Vysvětlení zadávací dokumentace č. 121-135 k veřejné zakázce: II/603 Sulice - Želivec, rekonstrukce silnice a mostů

Krajská správa a údržba silnic Středočeského kraje, příspěvková organizace, se sídlem Zborovská 11, 150 21 Praha 5 – Smíchov (dále jen „zadavatel“) Vám tímto poskytuje níže uvedená vysvětlení zadávací dokumentace.

V PD - Vzorové příčné řezy D.101-4

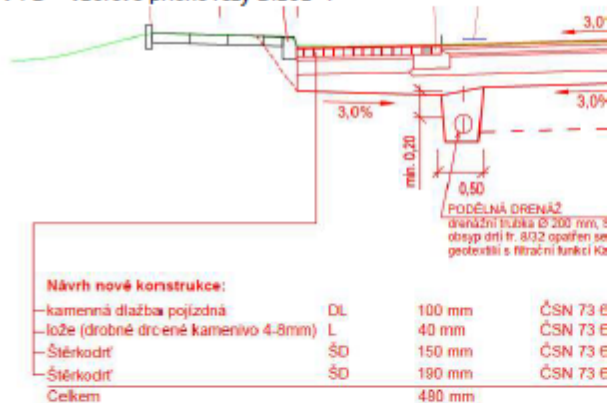
Velké kostky mají rozměr 160x160x160, DL 100 odpovídá drobným kostkám o rozměrech 8-11, pokud se má jednat o kostky štípané.

Z popisu ani PD není zřejmé, zda požaduje zadavatel kostky drobné štípané 8-11, nebo řezané, které jsou nesrovnatelně dražší, a pokud tak zda např. 4 straně řezané? Vzhledem k poměru plochy dlažby ukládané do ŠD a plochy ukládané do betonu je pravděpodobně chybná i výměra - poměr položek 48 a 49 (900m2 ku 300m2) se zdá chybný - pokud je celková plocha správná, tak bude mít dlažba do drti větší plochu než 900m2 a dlažba do MC menší plochu než 300m2.

Dotaz: Ověří zadavatel výměru, zamění kryt z VELKÝCH KOSTEK za KRYT Z DROBNÝCH KOSTEK, aby položka odpovídala PD i podrobnému popisu v SO 101 a upřesní, zda standardní drobné kostky štípané, nebo nějak řezané?

Souhlasíme. Původní položky nahrazené pol. 58220, 58221. Nová pol. 451312. Oprava množství pol. 56333.1, 56334. Oprava popisu k položkám. Dlažba štípaná.

V PD – Vzorové příčné řezu D.101-4

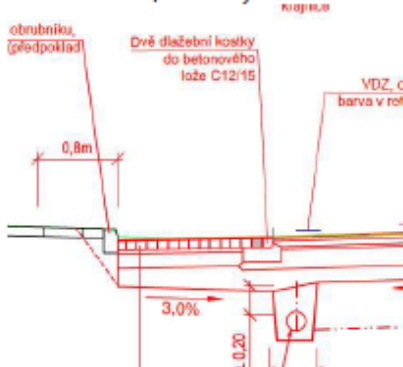
- a) Chybně vybraná položka z OTSKP – kostky rozměru 10x10x10 nejsou VELKÉ KOSTKY, ale mají označení DROBNÉ KOSTKY.
- b) Podle vzorového řezu to nevypadá, že má být lože tl 40mm, ale spíš cca 150mm

Z popisu ani PD není zřejmé, zda požaduje zadavatel kostky drobné štipané 8-11, nebo řezané, které jsou nesrovnatelně dražší, a pokud tak zda např. 4 straně řezané? Vzhledem k poměru plochy dlažby ukládané do ŠD a plochy ukládané do betonu je pravděpodobně chybná i výměra – poměr položek 48 a 49 (900m2 ku 300m2) se zdá chybný – pokud je celková plocha správná, tak bude mít dlažba do drti větší plochu než 900m2 a dlažba do MC menší plochu než 300m2.

Dotaz: Ověří zadavatel výměru, zamění kryt z VELKÝCH KOSTEK za KRYT Z DROBNÝCH KOSTEK, aby položka odpovídala PD i podrobnému popisu v SO 101, zkontroluje tl. lože a upřesní, zda standardní drobné kostky štipané, nebo nějak řezané?

Souhlasíme. Původní položky nahrazené pol. 58220, 58221. Nová pol. 451312. Oprava množství pol. 56333.1, 56334. Oprava popisu k položkám. Dlažba štipaná.

V PD – Vzorové příčné řezu D.107-4

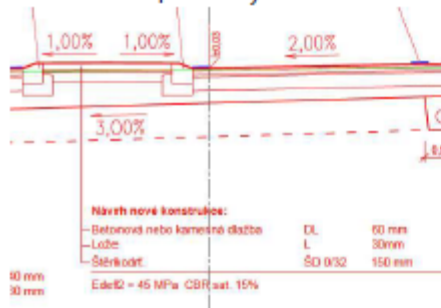
Velké kostky mají rozměr 160x160x160, **DL 80** odpovídá štípané mozaikové dlažbě 8/11. Ve vzorovém řezu SO107 je navíc uvedeno buď a nebo a **tl. dlažby má být 60mm**. U SO 103 a SO 106 není řez veden ostrůvkem, ale vycházíme z předpokladu, že nepojížděné ostrůvky by měly mít ve všech SO stejnou skladbu, když jsou na stejné komunikaci kousek od sebe – nedává smysl mít na každém ostrůvku odlišnou skladbu dlažby.

- Výměra SO 107 pol.49 je totožná s pol.48 v SO 101, což bude velmi pravděpodobně chyba, neboť by se podle VŘ mělo jednat jen o zpomalovací ostrůvek uprostřed komunikace s malou výměrou a na metr stejná výměra u SO 106 a SO 107 je také podezřelá.
- Z pohledu transparentnosti by neměla být položka vyprojektována variantně – **zadavatel by si měl vybrat**, zda chce ostrůvek ze zámkové betonové DL, nebo kamenné dlažby a vybranou skladbu pak použít do všech ostrůvků ve všech SO...
- Standardně se vyrábí drobné štípané kostky v rozměru 8-11 či 7-9, ale ty se již označují jako **mozaika jednobarevná**.

- d) Chybí specifikace, zda požaduje zadavatel kostky štipané, nebo řezané a v tom případě kolik řezaných hran
- e) Ve vzorovém řezu SO 107 je uvedeno betonová **NEBO** kamenná dlažba tl. 60mm, což je v rozporu s VV a dlažba je navíc Nepojízdná a ne pojízdná, jak je uvedeno u pol. 49 v SO 107

Dotaz: Může zadavatel zkontrolovat rozměry, rozhodnout se jakou mají mít ostrůvky skladbu, sjednotit položku pro totožnou práci ve všech SO, upřesnit specifikaci kostek nebo dlažby podle toho co si vybere a sladit VV s PD?

- SO 103: kamenné desky nejsou, pojízdný ostrůvek a krajnice – viz VPŘ, souv. pol.: 581101, 56140J, 56330.3.
- SO 106.1: kamenné desky nejsou. Nová pol. 58220, 451312. Oprava množství a popisu v pol. 58262A. Odstranění pol. 56333.2. Nové pol. 91726, 917424, 917427
- SO 107: pol. 58211 byla nahrazená pol. 58221, pol. 56334 nahrazená pol. 56333.3. Oprava množství a popisů.

V PD – Vzorové příčné řezu D.105-4

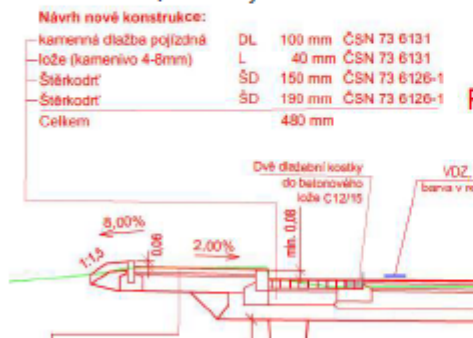
- a) Vzhledem k tomu, že vzorový řez je stejný jako u ostatních SO, tak nemá být pod dlažbou lože z C30/37 (což ani nejde, neboť se beton C30/37 nevyrábí v konzistenci S1), ale lože C12/15.
- b) Podle vzorového řezu má mít lože podstatně větší tloušťku, než standardních 40mm

Dotaz: Opraví zadavatel položku tak, aby odpovídala PD, upřesní, zda požaduje standardní drobné kostky štípané, nebo nějak řezané a prověřit, do jaké tl. lože se mají klást?

Chyba v SP. Pol. 58212 nahrazená pol. 58220, 58221. Souv. pol. 56334, 451312. Oprava množství a popisů.

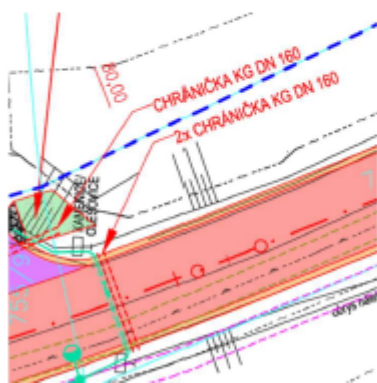
V SO 107 začíná v km 4,931 a končí v km 4,6 – na cca 300m tohoto úseku se ve výkresech nenachází žádné kanalizační přípojky ani potrubí DN 250mm

V tomto úseku se nachází pouze chráničky KG DN 160 u kterých sice není uvedena délka, ale je nepravděpodobné, že by měly tyto chráničky délku 100m.

Dotaz: Může zadavatel upřesnit kde se potrubí nachází, nebo v případě, že jde o chráničky DN160 ověřit jejich délku?

Chyba v soupisu prací. V SO 107 se nenachází žádné kanalizační přípojky, Pol. 57444.R byla odstraněná. Nejedná se o chráničky. Chráničky patří k plynovodu. V SO 107 je zatrubnění příkop a k tomu příkopu patří položky: 87445.R, 894846, 465512, 451315.2, 132738.R, 17421

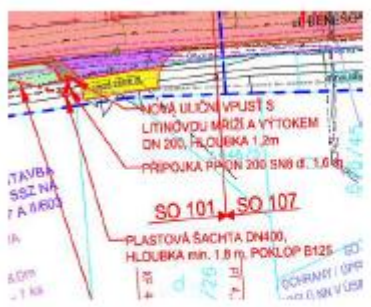
V SO 107 se nenachází žádné plastové šachty – jeden kus plastové šachty viz výřez patří do SO101 (kde chybi), další takovou šachtu jsme nenašli.

Dotaz: Ověří zadavatel množství šachet a přesune položku do správného SO?

Jedná se o kanalizační šachty u zatrubněného příkopu v km 4.5 – ŽB kanalizační šachty. Pol. 894846 byla odstraněna

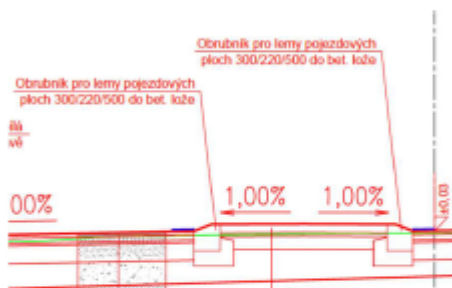
Ve skutečnosti se jedná o obrubníky ke kruhovým objezdům.

Za předpokladu, že požaduje zadavatel opravdu betonový obrubník, neboť v jiných SO kde se tento typ obruby vyskytuje požaduje kamenný obrubník tohoto tvaru.

Dotaz: Opraví zadavatel chybně vybranou položku z OTSKP a prověří, zda má být použit betonový nebo kamenný obrubník ke KO?

Chyba v soupise prací. Nová pol. 917427 pro kamenný obrubník.

Vzorový řez SO 106.1

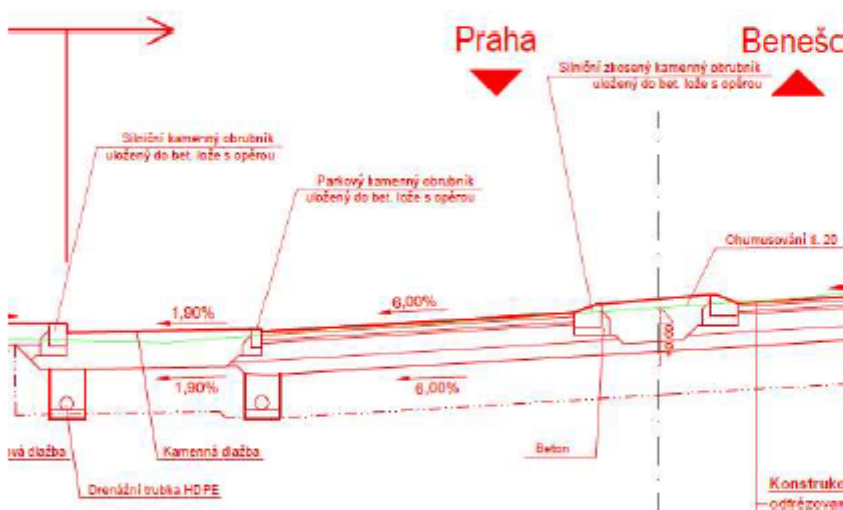
Celkem ve třech SO se vyskytuje odláždění ostrůvků (viz dotaz 11), v SO 107 (viz dotaz 21) požaduje zadavatel kolem ostrůvků betonový obrubník KO 300/220/500, v SO 103 požaduje kamenný obrubník KO 30/220/500 a v SO 106 není pro změnu ve VV žádný obrubník KO – ani betonový, ani kamenný i když má být v tomto SO velké množství kamenných obrub.

I když jsou ve vzorovém řezu dva typy kamenných obrub ve VV není ani jedna...

Dotaz: Prověří zadavatel výkaz výměr?

Souhlasíme. Chyba v soupise prací. Položka betonových silničních obrubníků byla odstraněná. Nové pol. 917424 a 917427 pro SO 106.1 a pol. 917427 pro SO 107. Oprava množství a popisů položek
